**Straßenausbau in Hennef-Geistingen
„Drei-Kaiser-Eiche“ (Bergstraße bis St. Michaelstraße)**

Niederschrift Nr. 2

BAUMASSNAHME: Stadt Hennef, Straßenplanung Drei-Kaiser-Eiche

BESPRECHUNGSTHEMA: Bürgerinformation

Lageplan 1
Maßstab: unmaßstäblich

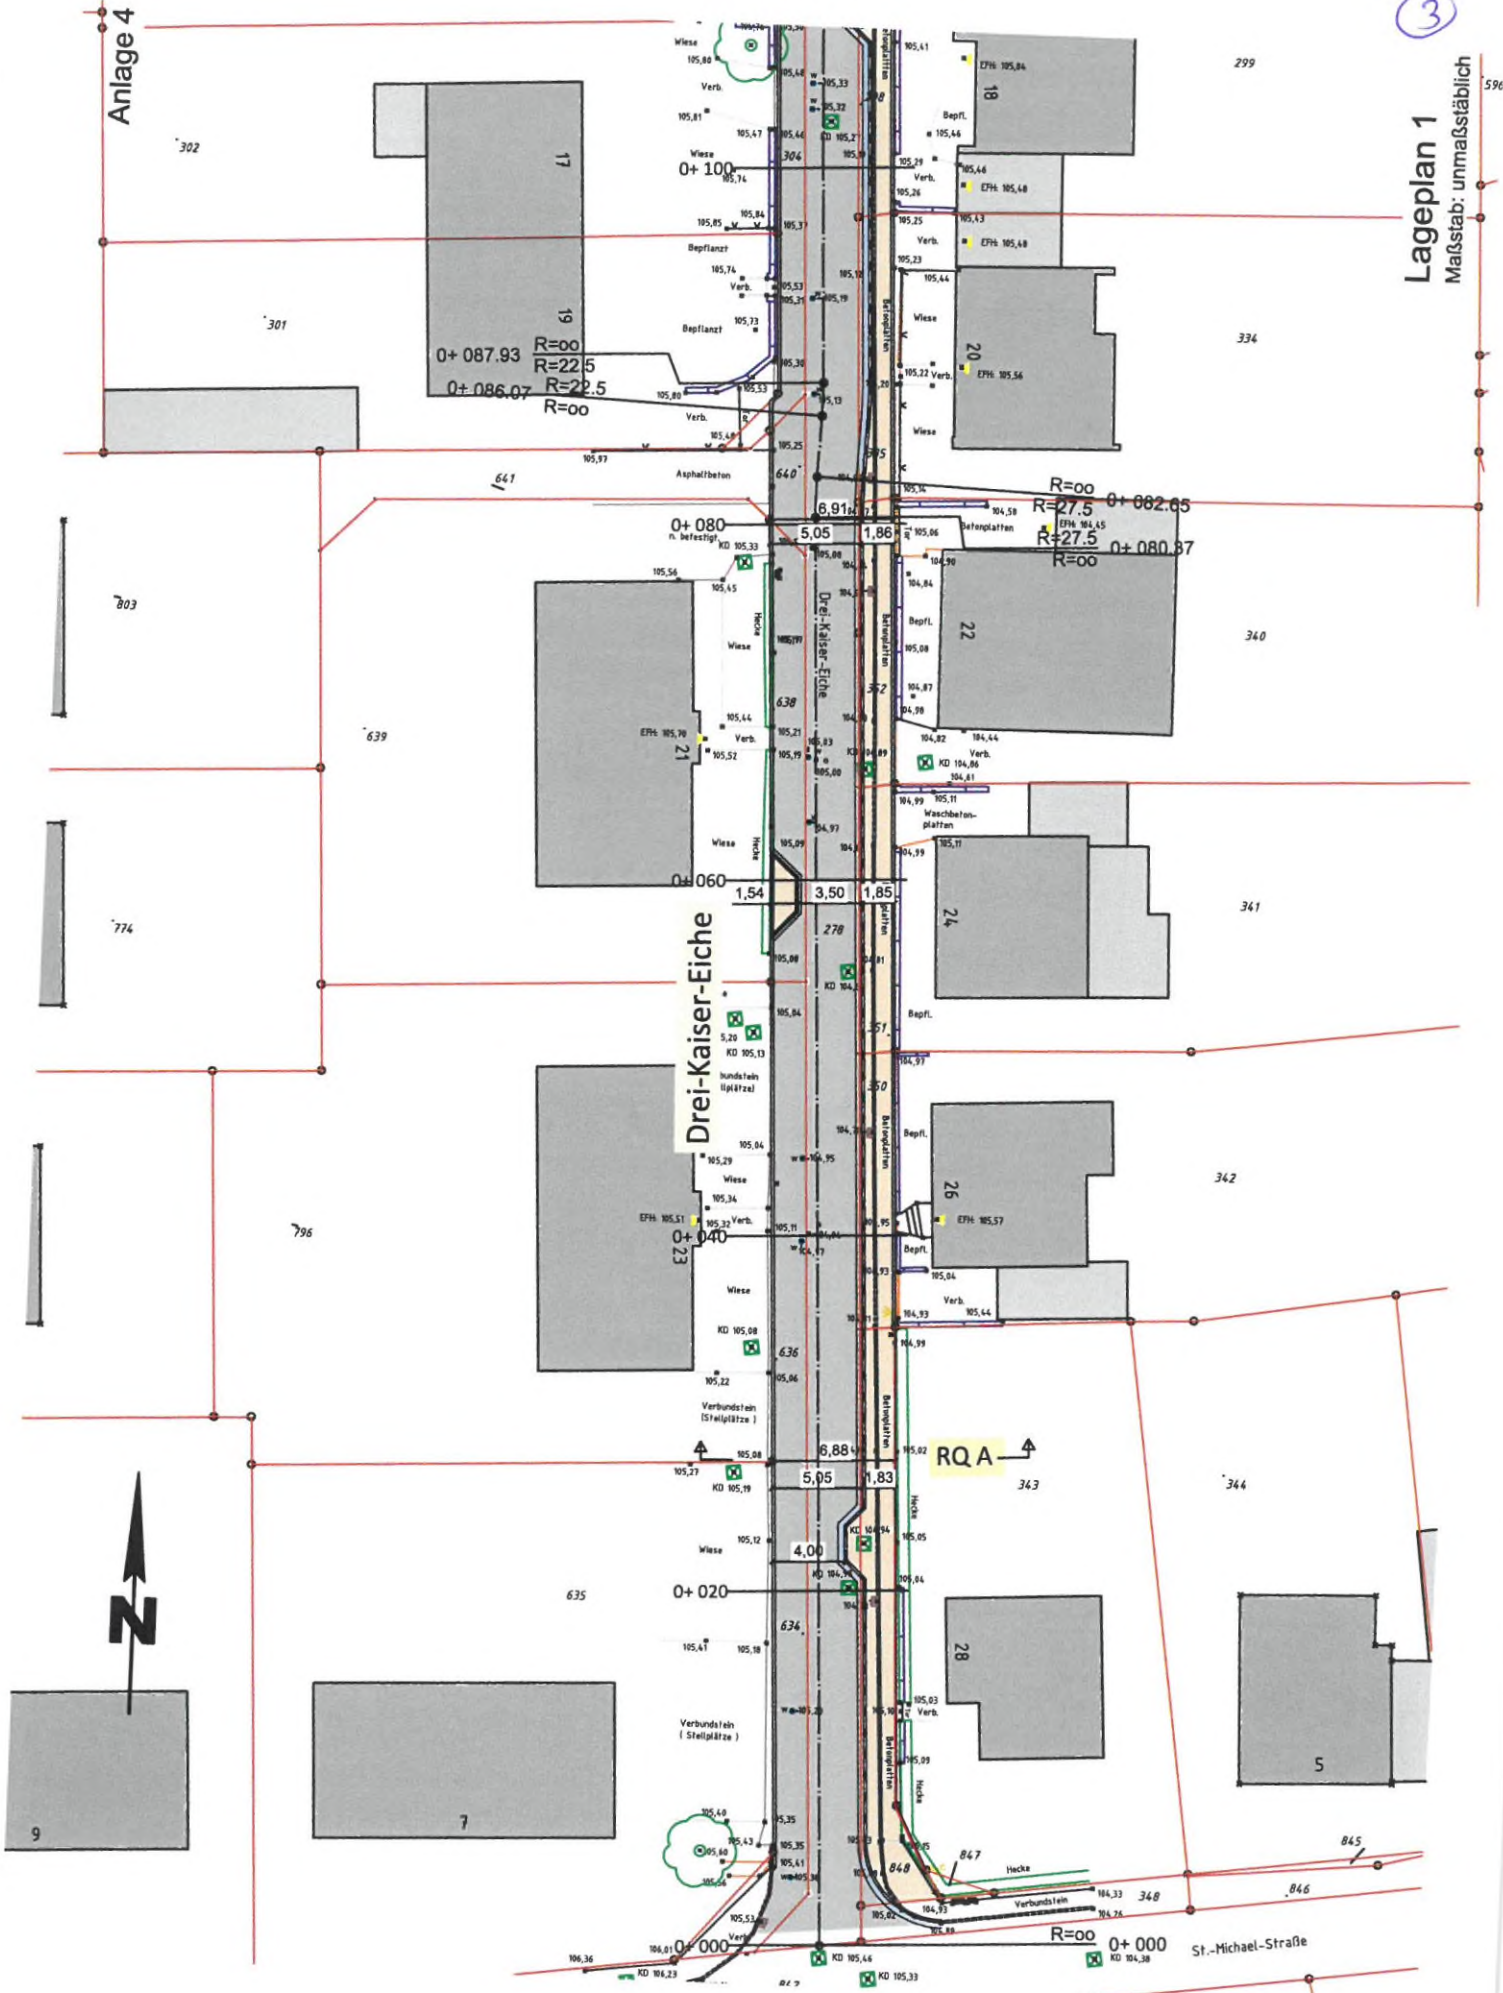
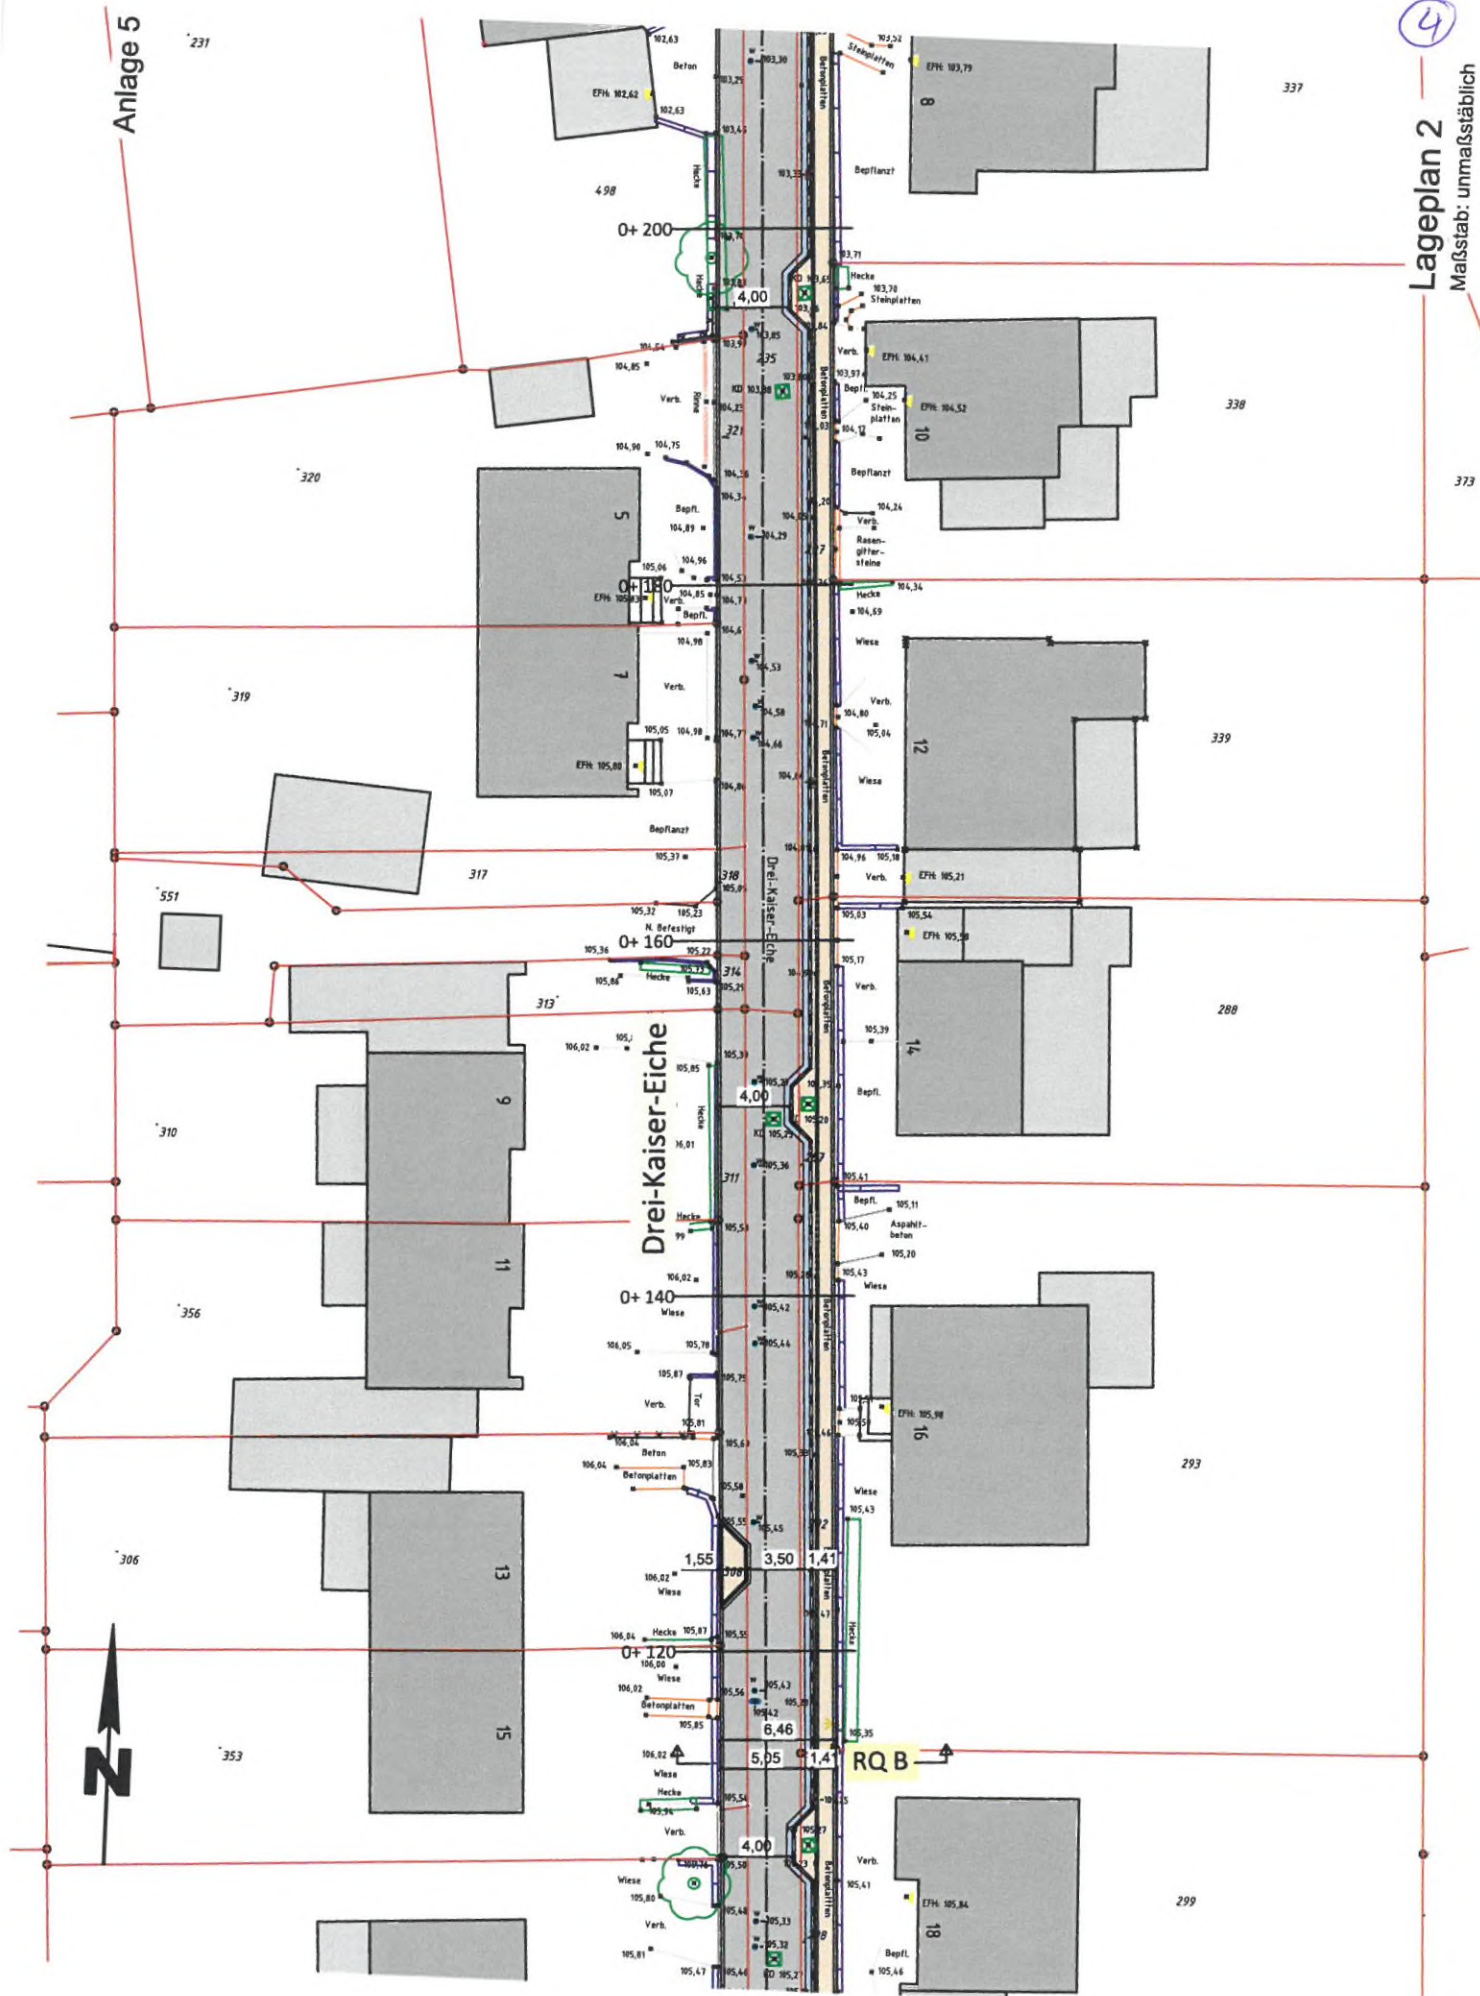
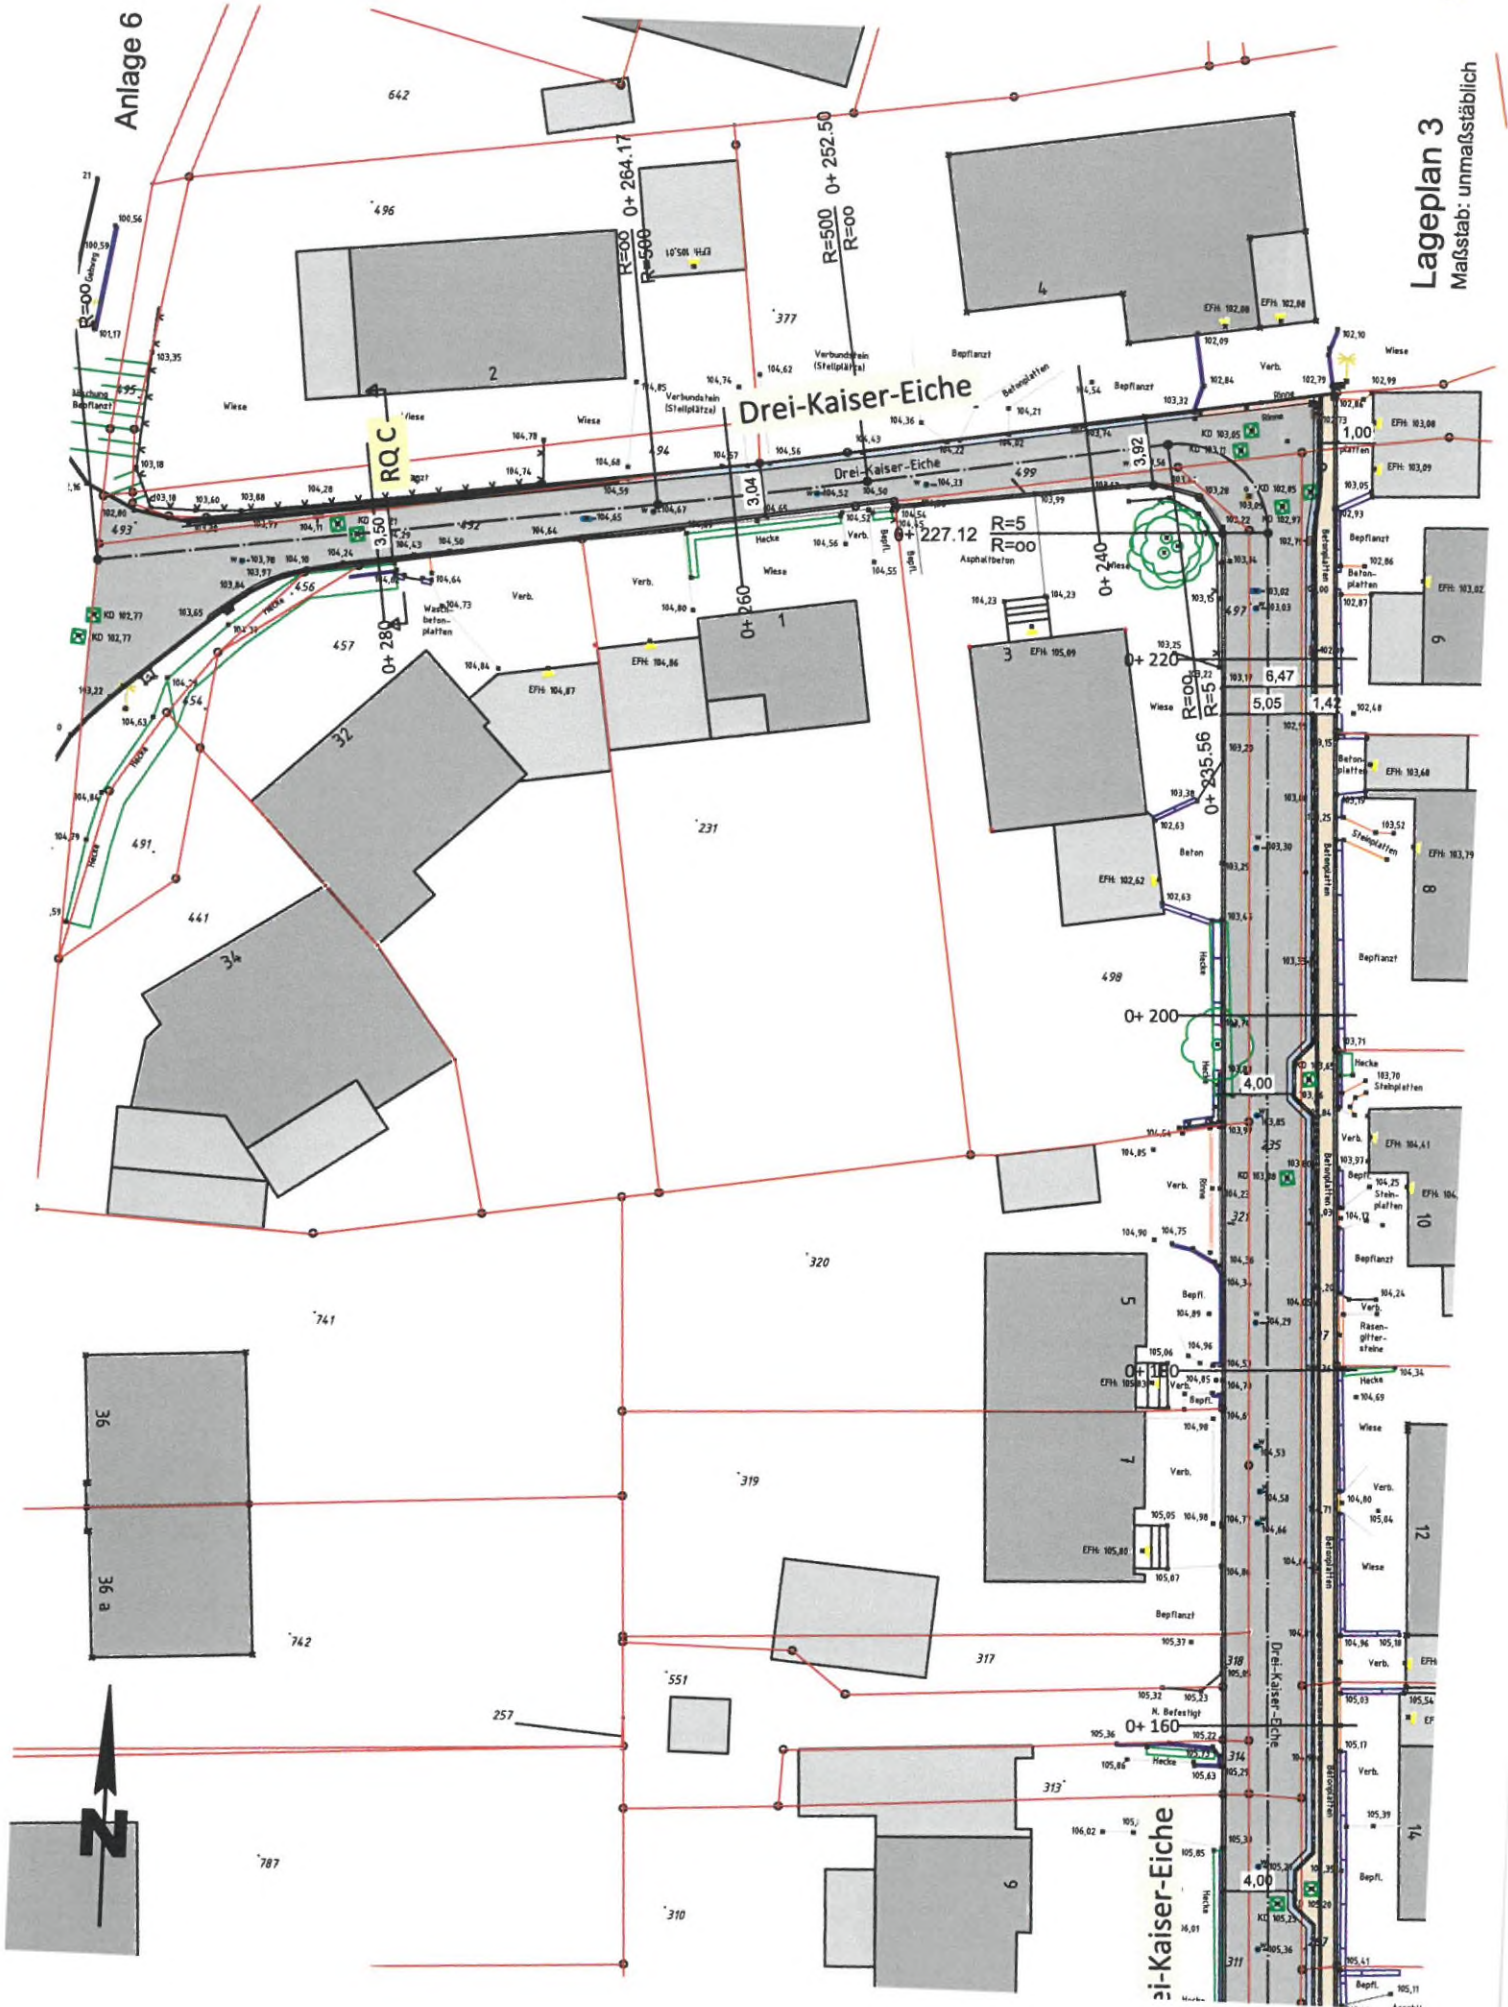
1. Der Gehweg soll in der jetzt vorhandenen Breite ausgebaut werden.
2. Die Aufpflasterungen an der Westseite zur Verkehrsberuhigung sollen entfallen. Eine Verkehrsberuhigung ist aufgrund der Erfahrungen der Anlieger nicht notwendig und somit verzichtbar. Der Gehweg soll von der Fahrbahn, bis auf die Einfahrten, mit einem Hochbordstein getrennt werden um bei Starkregenereignissen eine Sicherheit vor Übertreten auf die Privatgrundstücke zu erhalten. Hierzu wird seitens der Stadt erläutert, dass die Entwässerung nach den Regeln der Technik geplant wird und am Tiefpunkt vor Haus Nr. 4 bei Extremregen nur bedingt zusätzliche Maßnahmen greifen.

3. Die Anlieger möchten keine Verdichtung der Beleuchtung. Es wird erläutert, dass die Stadt verkehrssicherungspflichtig ist und aufgrund der Lichtpunktberechnung der Lampenstandort festgelegt wird (ca. 30 m Abstand). Weiterhin wird erläutert, dass bei Baubeginn die Lampenstandorte in der Örtlichkeit abgesteckt und angezeigt werden und hier in geringem Umfang noch in Abstimmung mit den Anliegern Verschiebungen erfolgen können. Die Anlieger möchten, dass die Lampen ab einem bestimmten Zeitraum nachts gedimmt werden. Seitens der Stadt wird erläutert, dass dies
